RELATÓRIO DE ANÁLISE DAS CONTRIBUIÇÕES REFERENTES À AUDIÊNCIA PÚBLICA Nº 22/2016

PROPOSTA DE EDIÇÃO DE EMENDA AO REGULAMENTO BRASILEIRO DA AVIAÇÃO CIVIL Nº 154 (RBAC Nº 154), INTITULADO “PROJETO DE AERÓDROMOS”

Figura AA-1

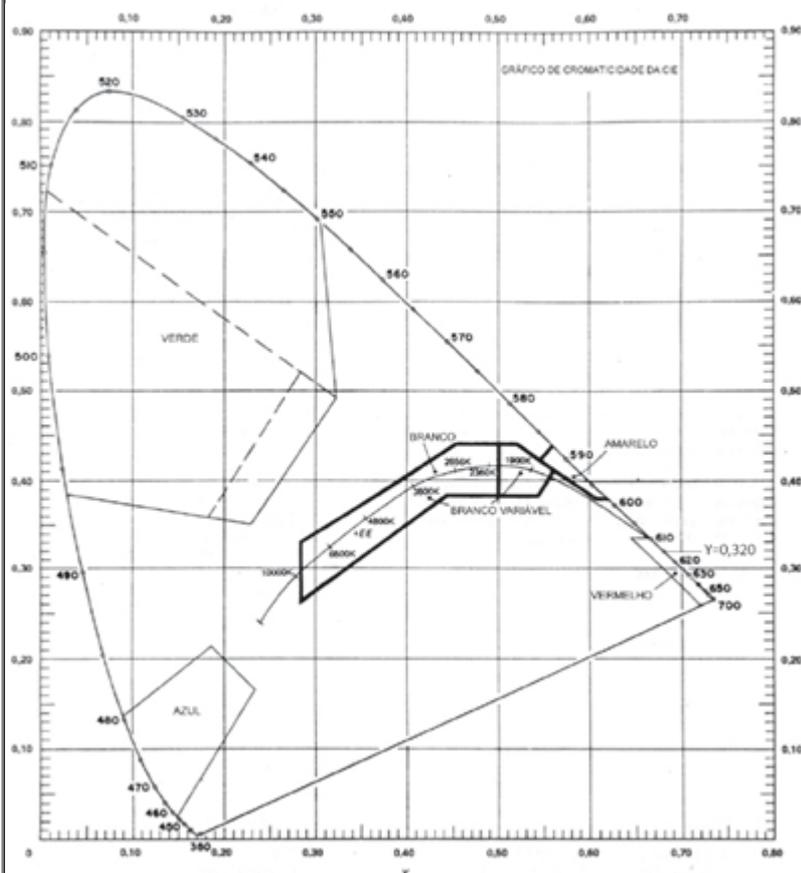
Vide Nota editorial na State Letter AN 4/1.2.26-16/19: " This figure is identical to the existing Figure A1-1 but for the marking "y=0.320" for the red area, which has been displayed explicitly." A marca $y=0,320$ não foi incluída no RBAC 154.

Contribuição aceita. A figura será ajustada.
